COMUNE DI OLTRE IL COLLE PROVINCIA DI BERGAMO

Oggetto: (id:5081) progetto di rinnovo della concessione mineraria “Monica” per l'estrazione dei minerali di zinco, piombo ed associati nei comuni di Oltre il Colle, Gorno, Oneta, (Bg)

Espressione di parere da parte del Comune di Oltre il Colle (Bg)

PARERE

Copiosa presenza di acqua nelle gallerie della miniera di Gorno – Immagine di importanti cavità

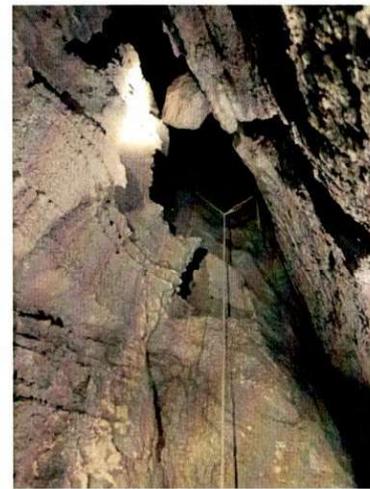
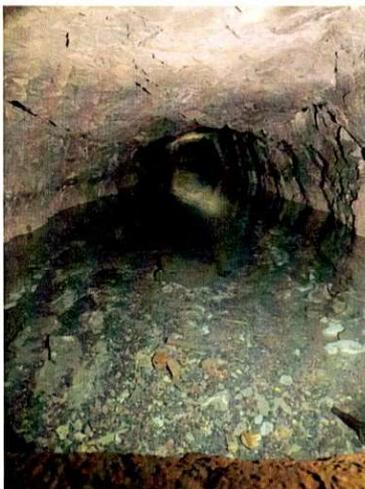
Criticità n.6 relativa allo stoccaggio in sottterraneo, ovvero nei vuoti dei precedenti lavori minerari, del PAF (Paste Aggregate Fill): già in passato si erano manifestati problemi per lo stoccaggio di materiali fini nei tunnel della ex miniera in Gorno, frazione Riso; del resto ancor oggi le discenderie sono completamente allagate testimoniando la presenza di una falda sotterranea (nella documentazione presentata viene preso in considerazione il monitoraggio dell'acqua presente nella discenderia Selvatici) come evidenziato dalle immagini seguenti relative alle gallerie della miniera di Gorno (sopralluogo effettuato nel 2019 dai ns. specialisti incaricati durante lo studio delle sorgenti del Costone). Non è chiaro se questi "vuoti" verranno utilizzati per lo stoccaggio del PAF o se, in seguito, saranno riprese anche ricerche e coltivazioni del minerale. In passato erano in funzione stazioni di pompaggio con portata di alcune decine di litri/secondo per mantenere asciutti i luoghi di estrazione.

1. Planimetria sorgenti
2. Portate sorgenti anno 2020
3. Dati chimico fisici e monitoraggio sorgenti , biennio 2019-20

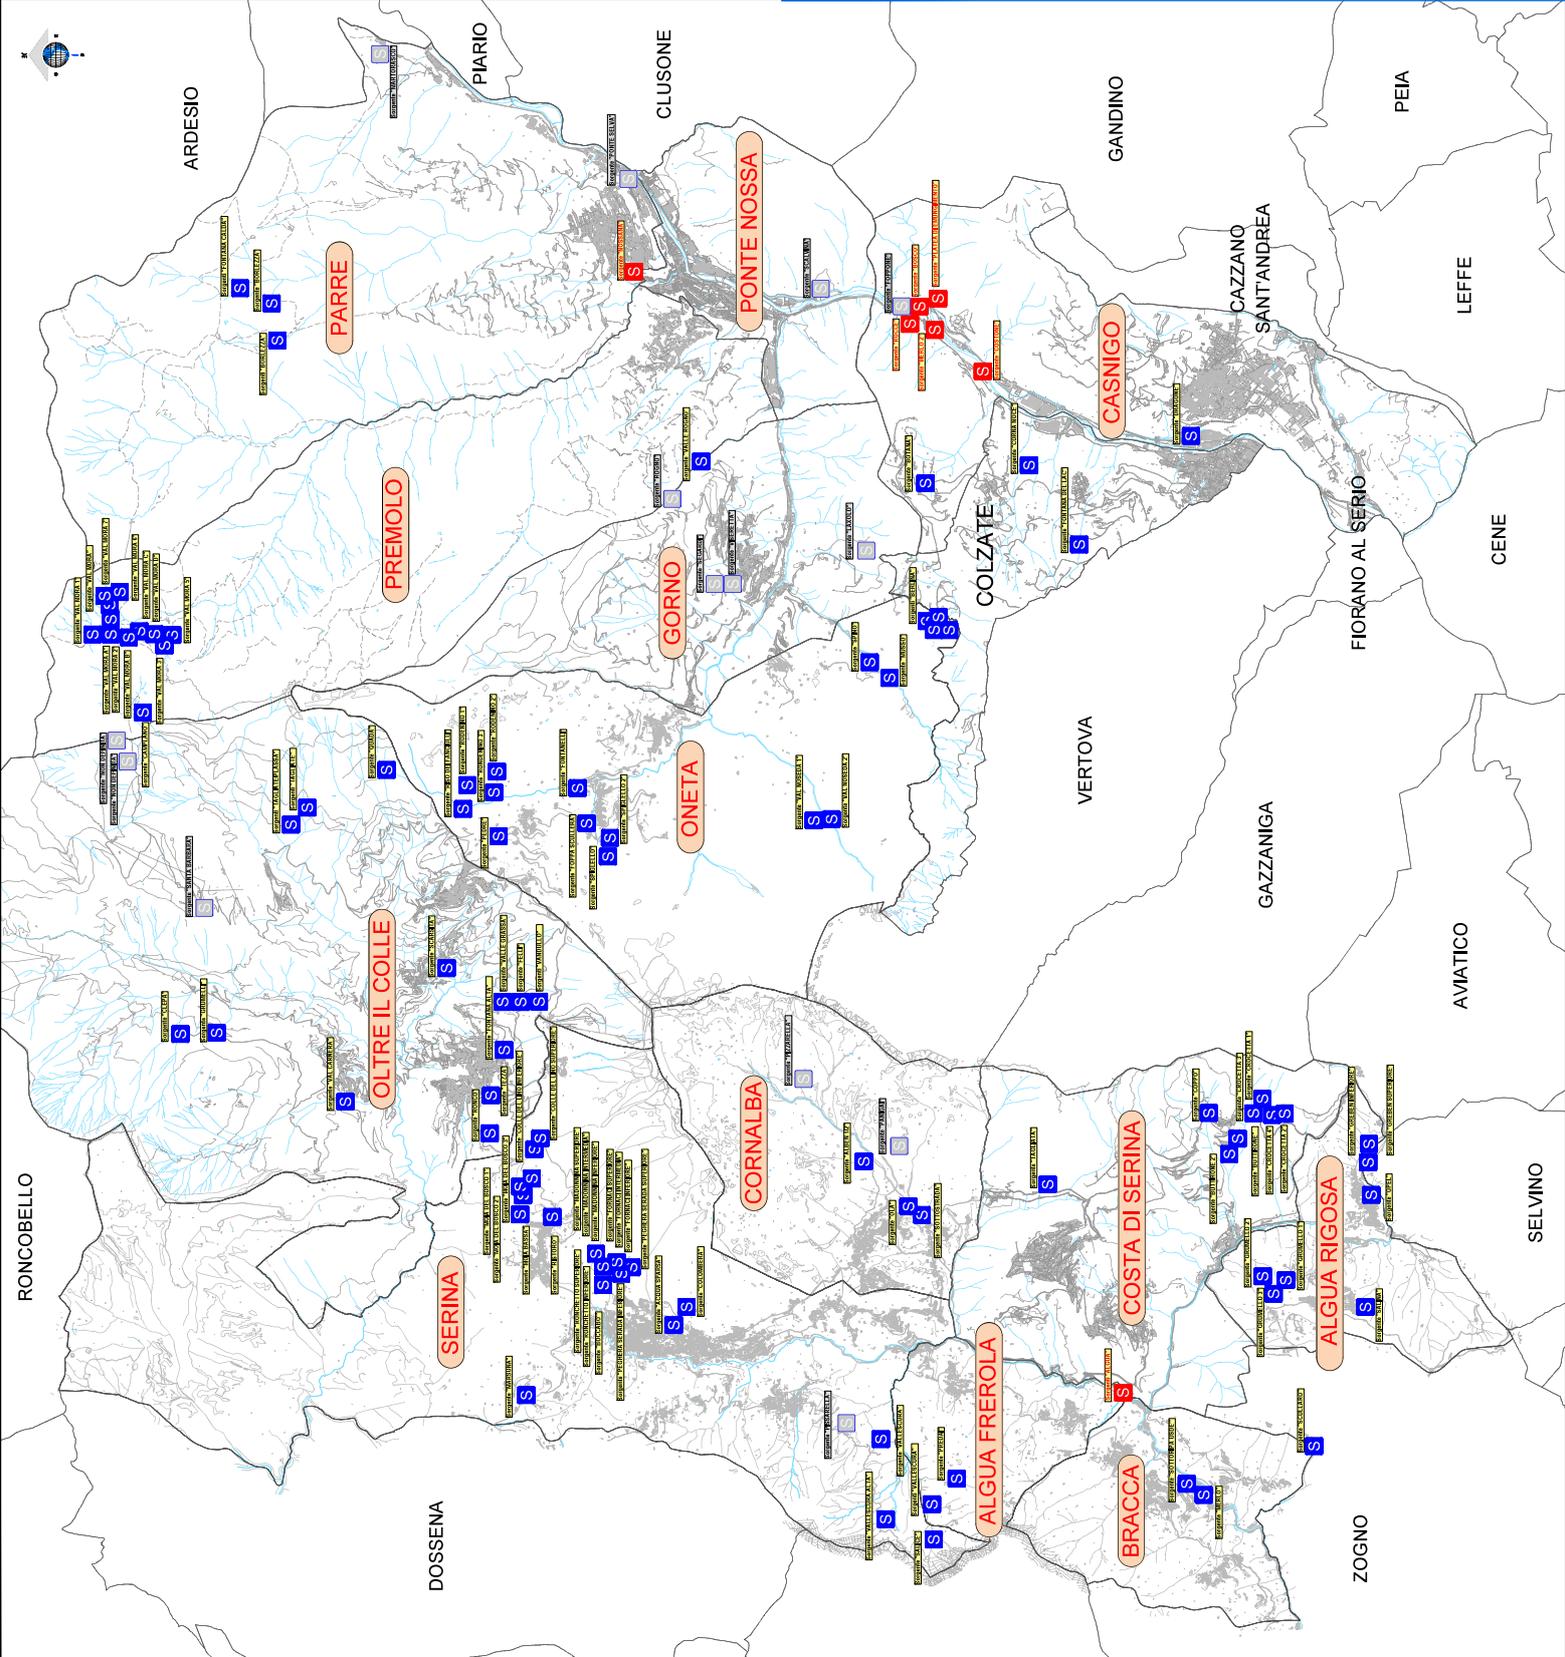
Alla presente comunicazione viene allegata (in formato ridotto) una planimetria generale che localizza tutte le sorgenti precedentemente citate.

Non è da escludersi che le lavorazioni previste dal proponente possano intercettare e modificare i percorsi idrici ipogei, portando a riduzioni delle portate sorgentizie, e/o possano causare fenomeni di inquinamento delle acque derivate, compromettendone la potabilità. Anche eventuali riempimenti di cavità naturali con materiale di scarto dell'attività estrattiva potrebbero modificare in modo significativo il percorso dei reticoli idrici sotterranei.

Si sottolinea che le sorgenti site in Algua, il cui contributo è essenziale per l'acquedotto della città di Bergamo, sono poste sul versante il cui reticolo idrografico gravita sul fiume Brembo come per la Val Parina e la Val Vedra così come tutto il territorio del comune di Oltre il Colle (vedi planimetria generale di localizzazione sorgenti allegata).
